Mission régionale d'autorité environnementale

**Avis délibéré en date du 14 juin 2018  
de la Mission régionale d'autorité environnementale d'Île-de-France  
sur le projet d'aménagement du secteur de l'École Centrale  
à Châtenay-Malabry (Hauts-de-Seine)**

Vue aérienne du site d'implantation et projets alentour – Source : étude d'impact

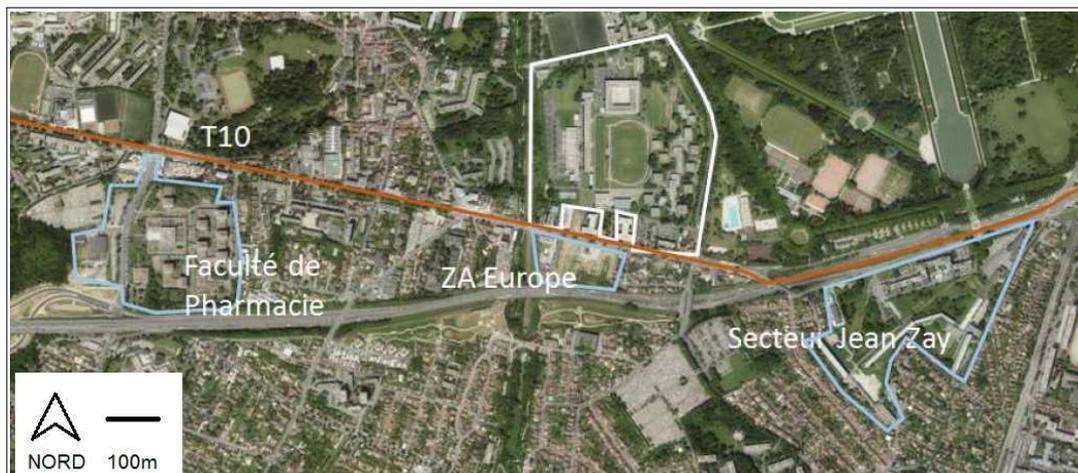
Les avis mentionnés sont disponibles sur les sites Internet de la Direction régionale et interdépartementale de l'environnement et de l'énergie d'Île-de-France (DRIEE) et du Conseil général de l'environnement et du développement durable (CGEDD). L'étude d'impact prend bien en compte ces projets, conformément à la réglementation. Toutefois, une mise à jour de leur état d'avancement aurait été appréciée.

Phasage des travaux, de gauche à droite : 2017- 2021, 2019-2022, 2021-2024 – Source : étude d'impact

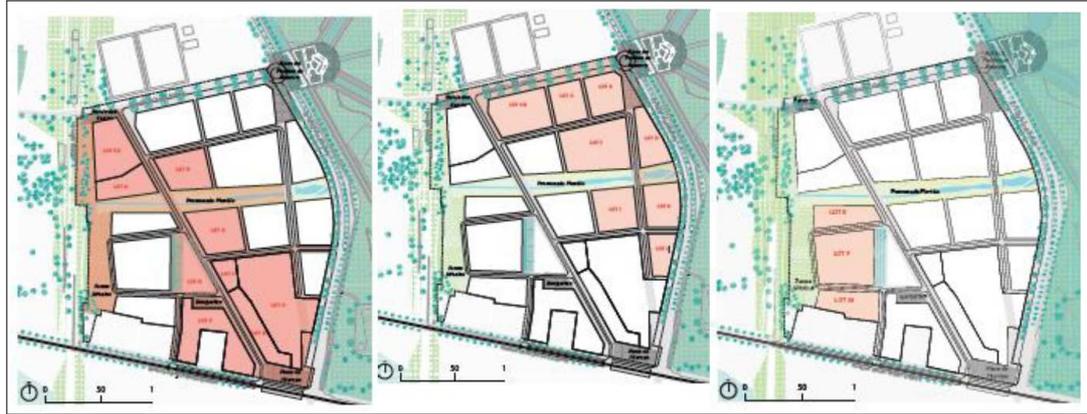
La constructibilité totale, par rapport au projet présenté en 2016, augmente d'environ 8 %. Les évolutions du projet depuis 2016, en ce qui concerne le programme des constructions et l'aménagement des espaces publics, auraient mérité d'être mises en avant, et les choix correspondants expliqués au public, dans le contexte des alternatives raisonnables étudiées notamment au regard des incidences sur l'environnement et sur la santé.

***Pour l'information complète du public, la MRAe recommande de présenter les évolutions du projet actuel par rapport à sa configuration de 2016, et les raisons de ces évolutions, notamment au regard des incidences sur l'environnement et la santé.***
